*No.J-801 ダイハツ アルティス (AXVH70N 系) 2017 年 11 月を下記の通り訂正いたします。

P.82 B420

P.83 B410、420

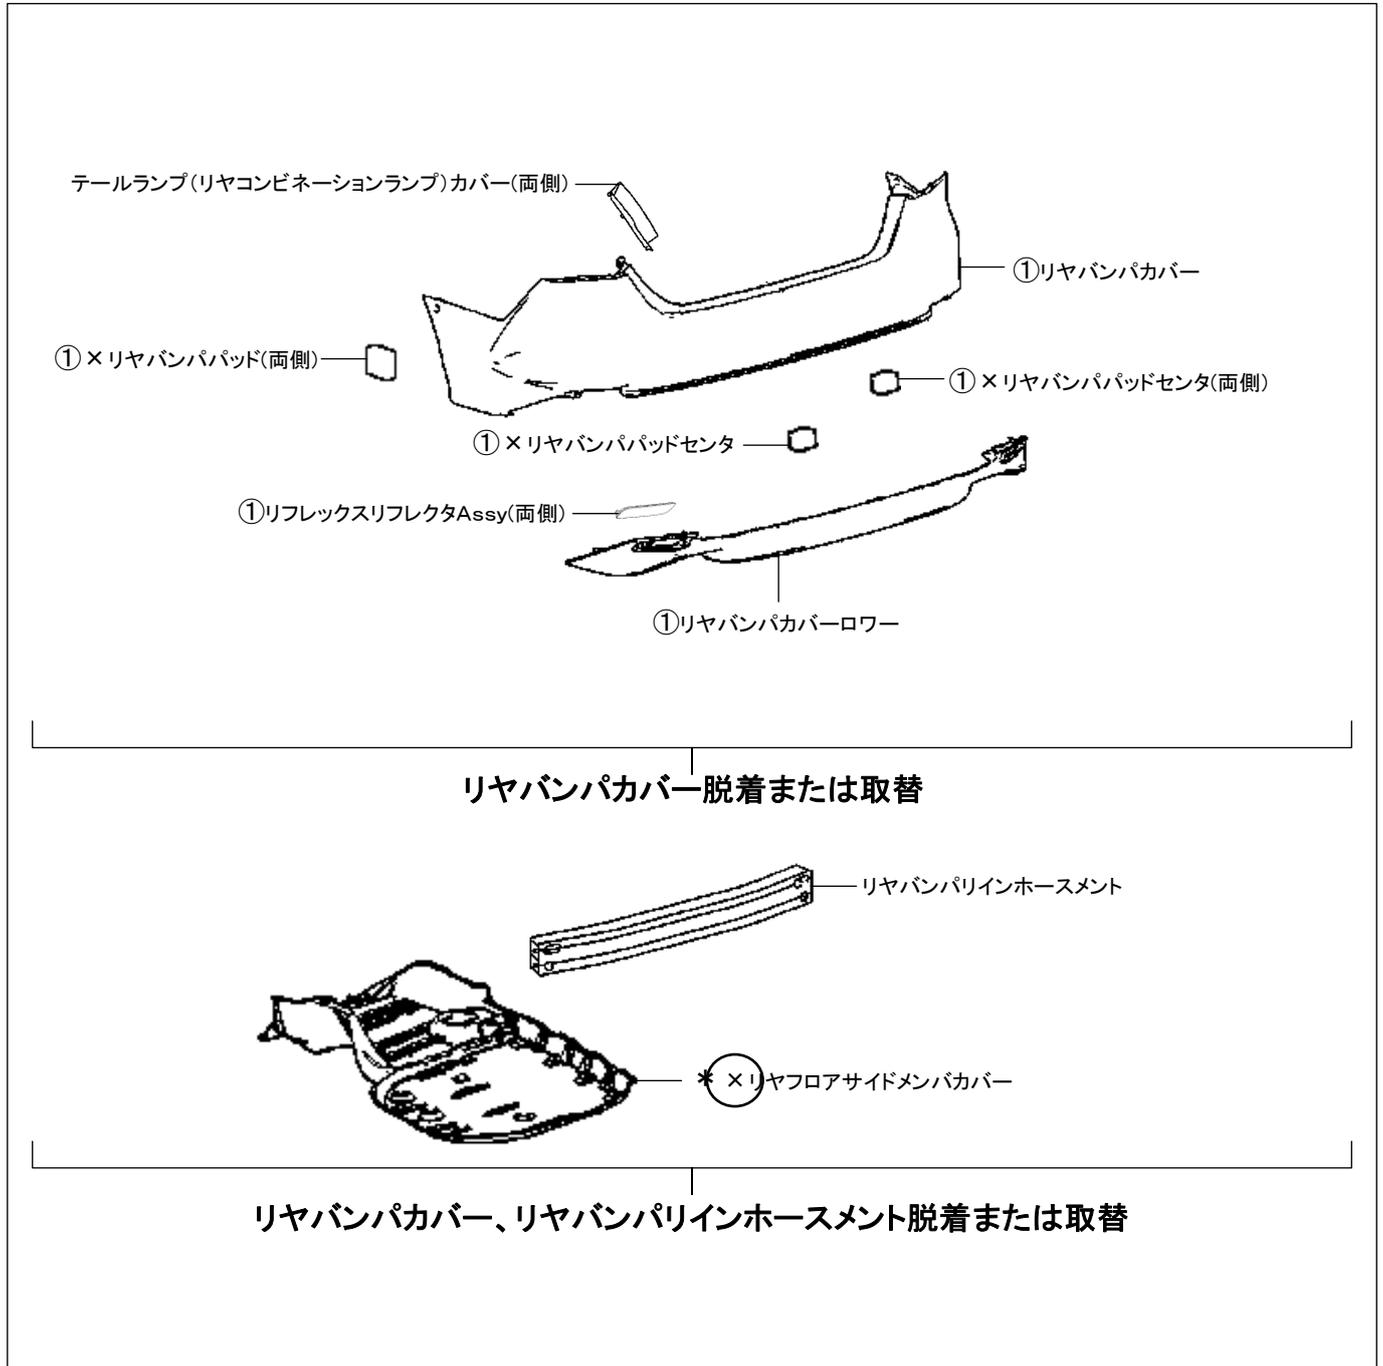
指数テーブルの一部に削除・追加があったため、該当ページを差替え願います。

~~○○○○~~ 削除 ○○○○ 追加

| B420 | |
|-------------------------------------|---|
| | <ul style="list-style-type: none"> ・リヤバンパパッドセンタ取替 ・両側リヤバンパパッドセンタ取替 ・リヤフロアサイドメンバカバー取替 ・付属品 |

| B410 | |
|-------------------------------------|--|
| (2)リヤバンパカバー、リヤバンパラインホースメント取替 | |
| 1. 00 | 取外し状態 — |
| | (含)作業および部品 ・両側テールランプ(リヤコンビネーションランプ)カバー 脱着 ・両側リフレックスリフレクタAssy ・リヤバンパカバーローワー ・両側リヤバンパパッド取替 ・リヤバンパパッドセンタ取替 ・両側リヤバンパパッドセンタ取替 ・リヤフロアサイドメンバカバー ・付属品 |

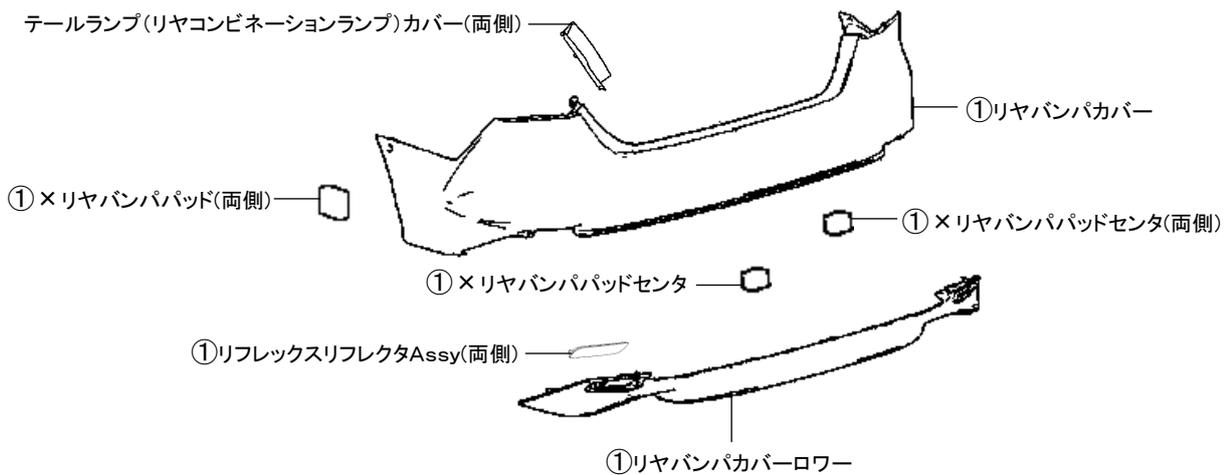
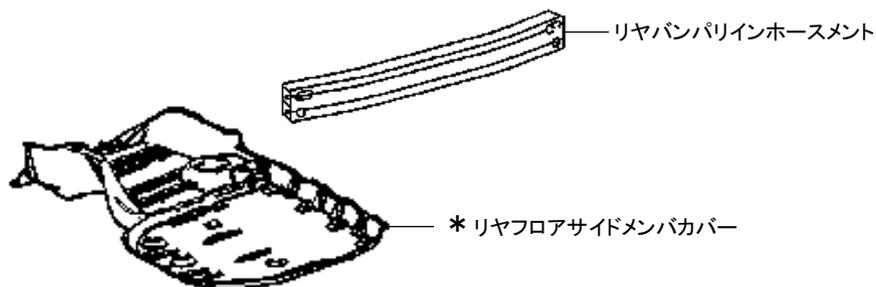
指数テーブルの訂正に伴いイラスト欄の一部を表記変更したため、該当ページを差替え願います。

○: 訂正箇所
